ministerio
obras públicas
chile
dirección
arquitectura
depto.
taller zona sur
fecha septiem. 65

UBICACION PLANO
 GIMNASIO CUBIERTO
 CURICO
 PUERTAS - VENTANAS - REJAS
 (TRANSFORMACION)
 arqto. proyectista m. muñoz r.
 arqto. jefe taller m. muñoz r.
 V.B. arqto. jefe o. torrealba d.
 dibujo c. maifanti g.
 escala 1:20

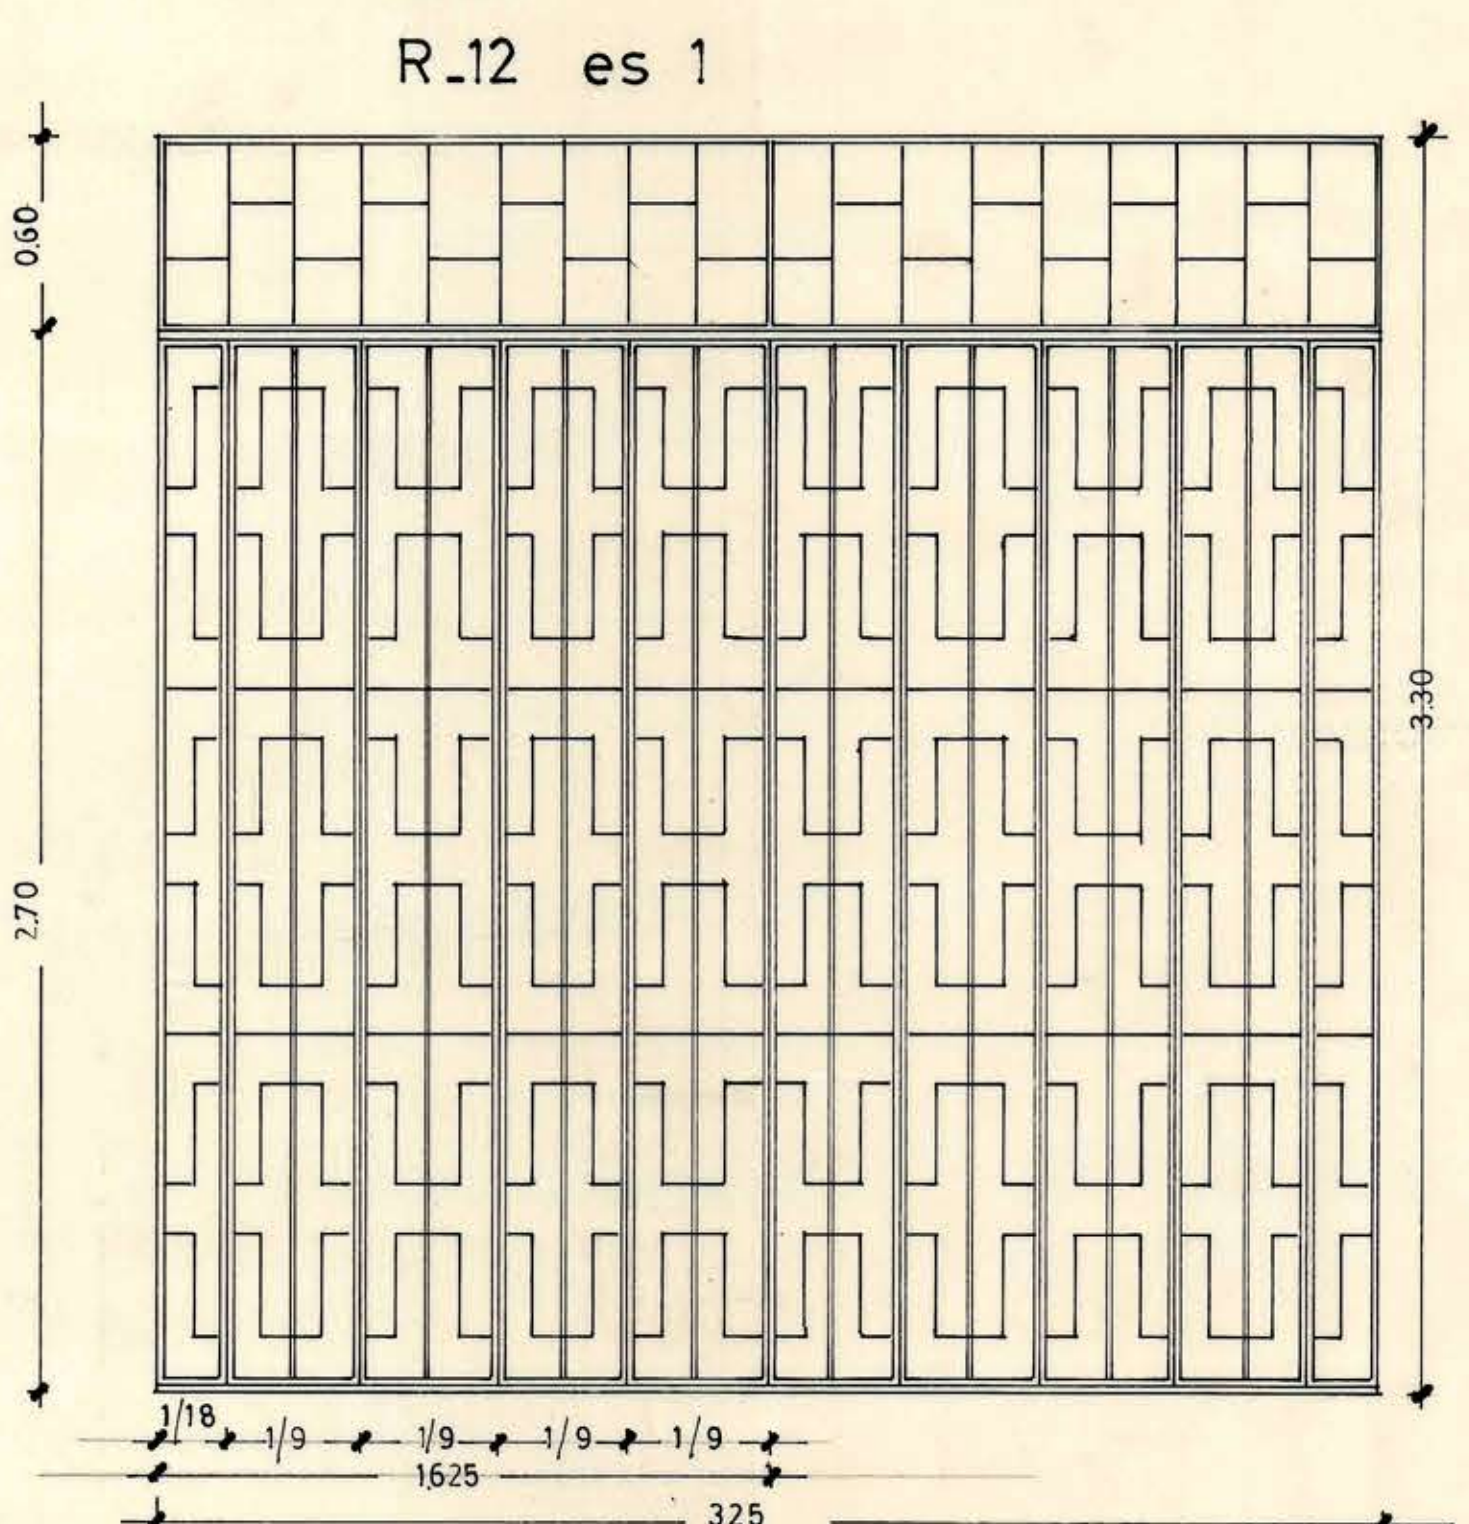
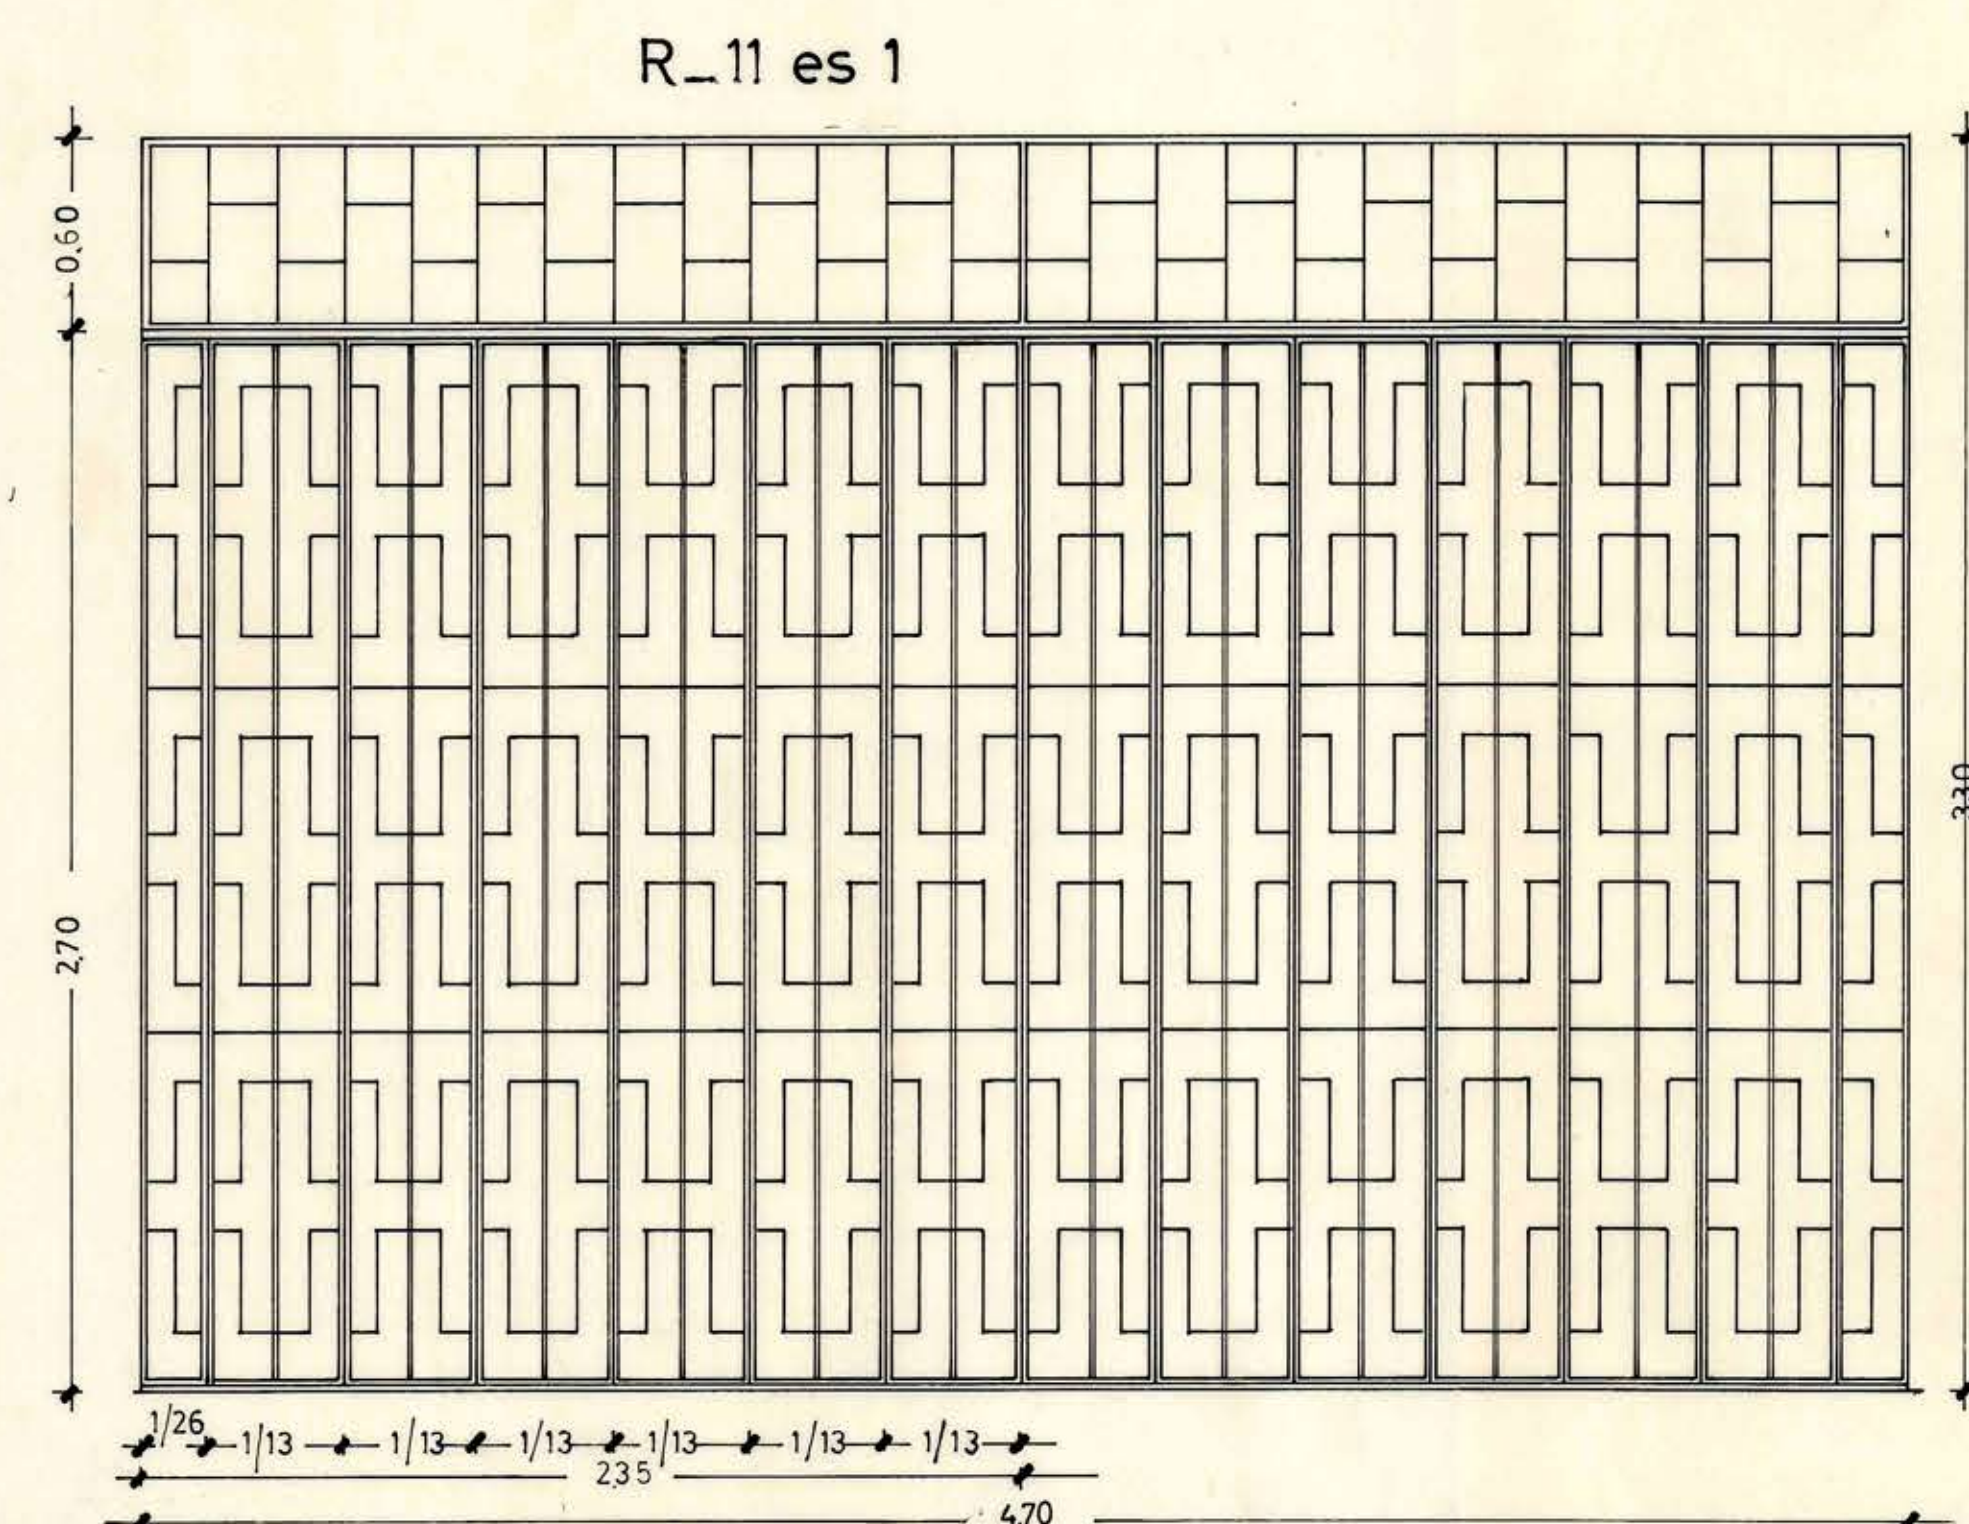
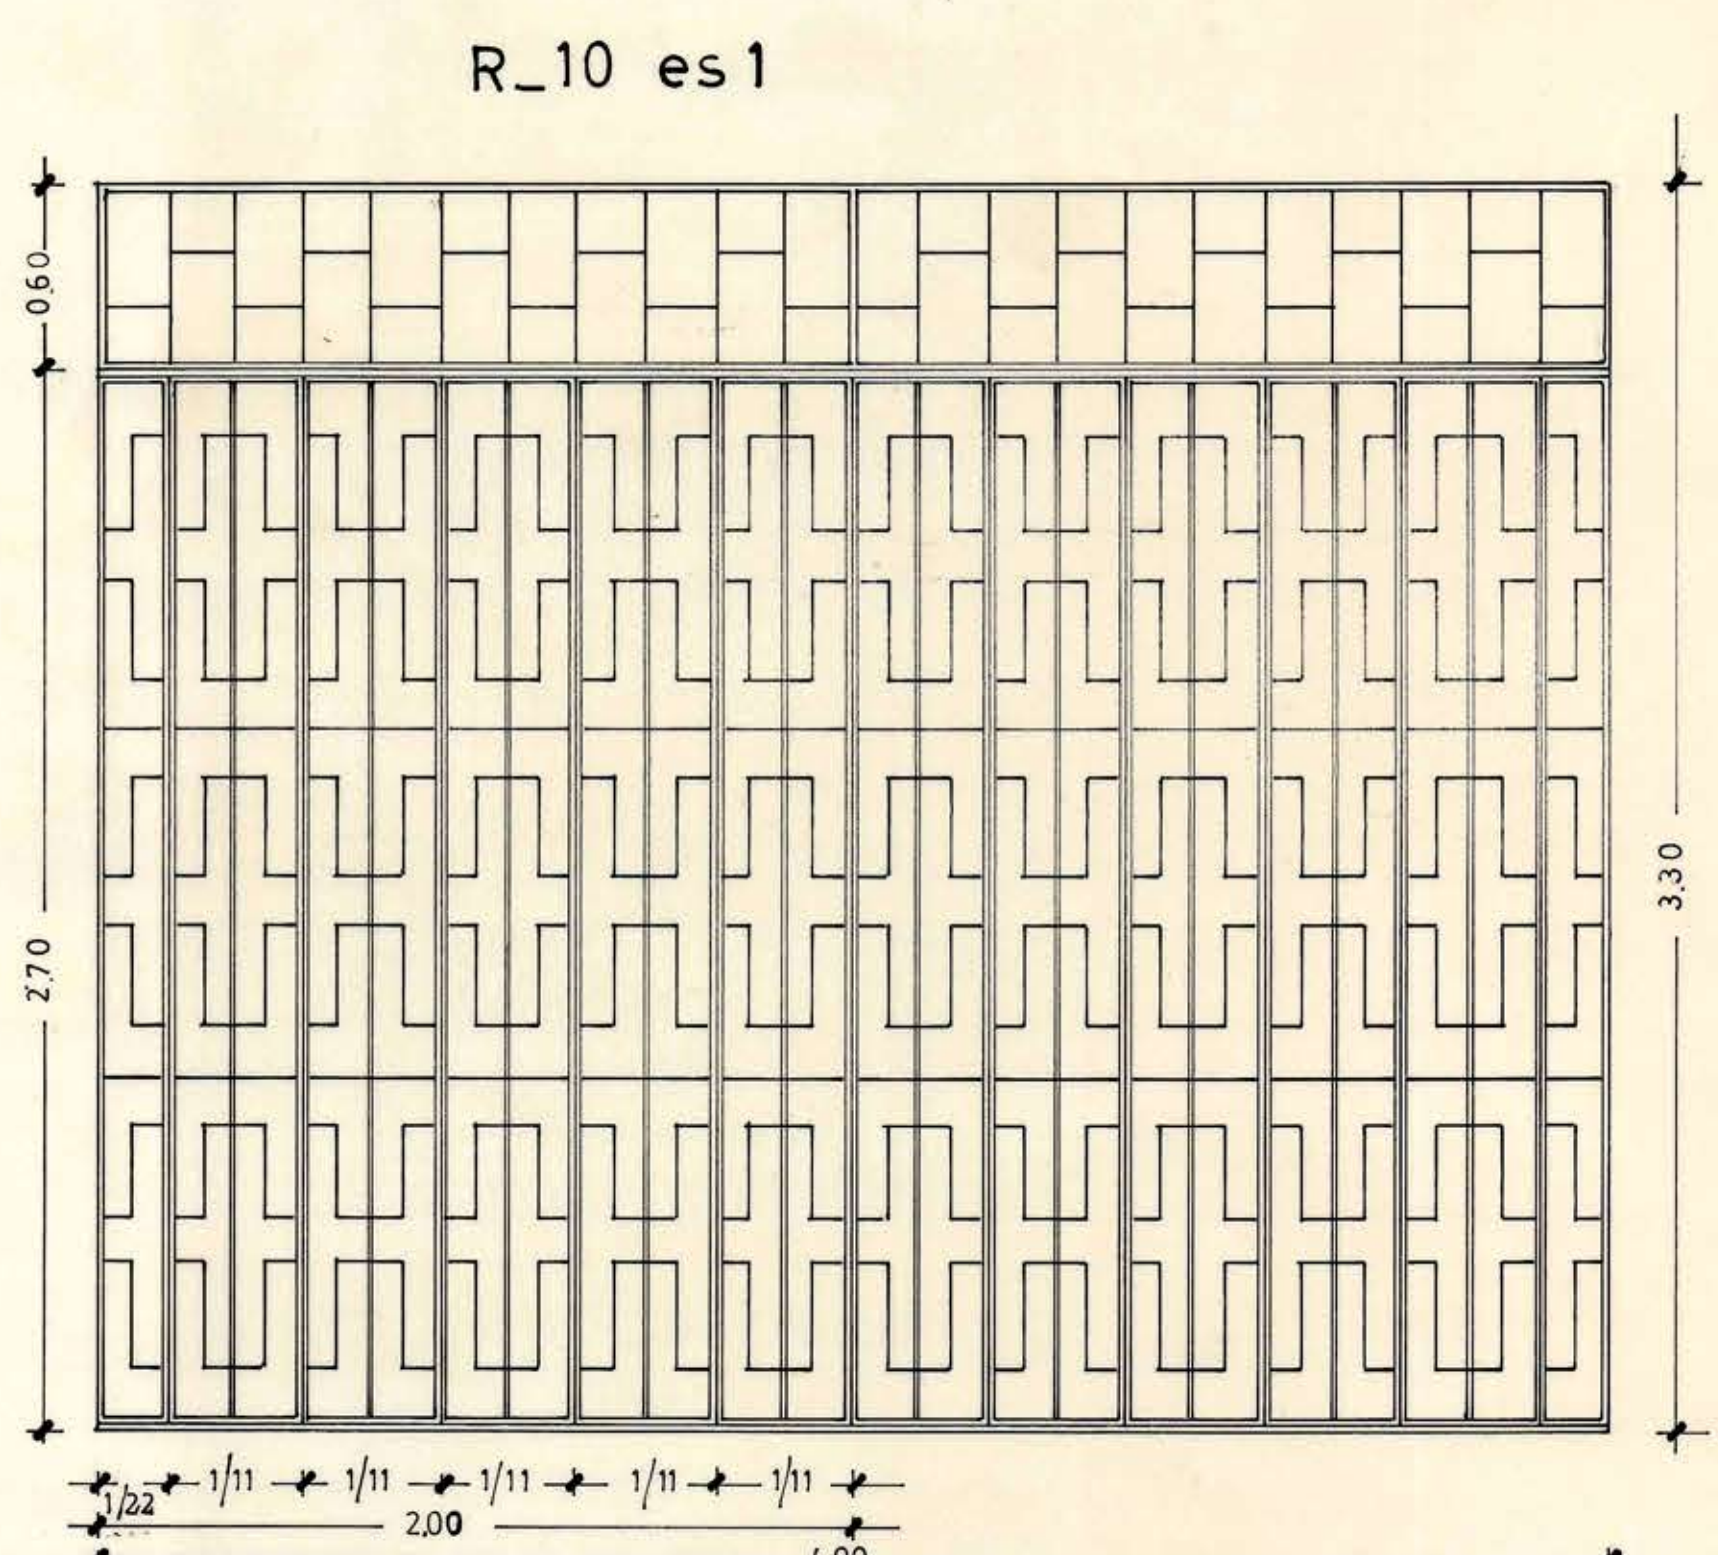
NOTA:
 a) TODAS LAS MEDIDAS DEBEN SER RETIFICADAS EN OBRA.
 b) LAS VENTANAS V.102 ESTAN COLOCADAS, DEBEN SACARSE Y RECOLOCARSE SEGUN PLANO DE FACHADA MODIFICADO.
 c) LA HOJA INTERIOR DEBE SOLDARSE Y DEJARLA IMPRACTICABLE. — 4 DE LAS V.102 HAY COMPLETAR MARCO INFERIOR DE ACUERDO AL PRESENTE DISEÑO.
 d) LAS V.105 ESTAN COLOCADAS EN FACHADA DONDE QUEDA EL ACCESO DE DEPORT, SE PONDRAN EN VEST. DE DEPORT.
 e) LA V.103 Y V.104 ESTAN EN OBRA SIN COLOCAR. LAS HOJAS QUEDAN PRACTICABLES.
 f) LAS R.12, P.55, R.10, R.11, R.12, R.13, P.60 Y P.61 HAY QUE CONFECCIONARLAS. LAS DE MAD. LLEVARAN MARCO METALICO.
 g) AL HACER LA TRANSFORMACION QUEDARAN DISPONIBLES LAS SIGUIENTES PUERTAS DE MADERA CON BISAGRAS Y CHAPAS COLOCADAS CON SUS RESPECTIVOS MARCOS METALICOS:
 de 0.80 x 2.20 — 8 P.
 0.70 x 2.20 — 11 P.
 0.65 x 2.20 — 1 P.
 0.90 x 2.20 — 1 P.
